H-II B ロケット

質問に対する回答

宇宙航空研究開発機構

本資料は、平成21年6月12日に開催された第3回宇宙開発委員会安全部会におけるH-II Bロケット試験機による宇宙ステーション補給機（HTV）技術実証機の打上げ及びHTV技術実証機の再突入に係る安全評価において、H-II Bロケットについての報告に対して同部会構成員から提出された質問等に対し、独立行政法人宇宙航空研究開発機構（JAXA）が回答をまとめたものである。

F S W概念図

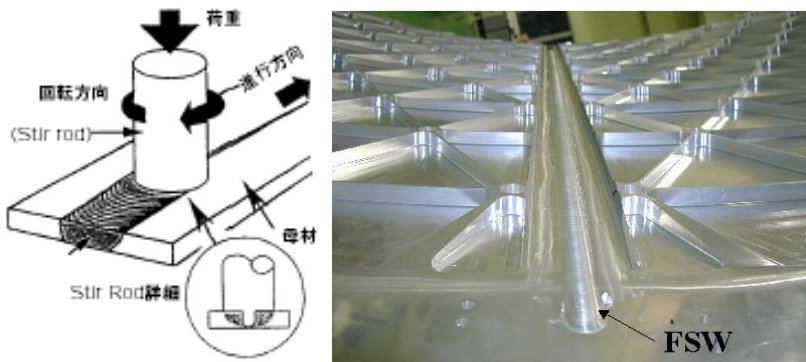
品質向上のため従来のTIG溶接をFSWに変更している。固相溶接で母材を溶融しない利点は確かにあると思うが、タンクは大型でもあり安全管理の観点から、この方式が優れている点を説明してほしい。良かれと思って変更した際に悪い点を見過ごし、不具合を起こしてしまうことは過去の経験が教えるところである。タンクは単一故障点であって、漏えいすれば安全への影響が大きい。これについては安全部会で初めての紹介であって、JAXA 審査会においての結論を確認したい。

FSW方式は、米国Boeing社が既にデルタロケットに適用しており、ロケットでの使用実績のある技術であります。日本において本技術を採用するに当たっては、開発初期において工程FMEA、工作試験などを実施し、不確定要素の排除に努めております。またタンクの認定試験も問題なく完了し、その後のシステムレベルでの試験（実タンクを用いたエンジンの燃焼試験）においても要求仕様を満足していることを確認しています。（FSW方式によるタンク溶接技術の概要を別紙に示します）。

また、安全評価においては、本タンクは「高圧ガス保安法」に基づく「宇宙用高圧ガス機器技術基準」（JAXA技術基準：JERG-0-001）の適用対象であり、第1段のLOX、LH2タンクの設計及び製造についてJAXAの安全・信頼性推進部による適合性審査を受け、両タンクとも平成21年2月10日に適合証が発行されています。

なお、「宇宙用高圧ガス機器技術基準」は、設計、製造、開発試験及び認定試験、再使用、加圧作業に関する詳細要求から成っており、本基準に適合すれば、技術的にも法的にも安全との評価を得たこととなります。
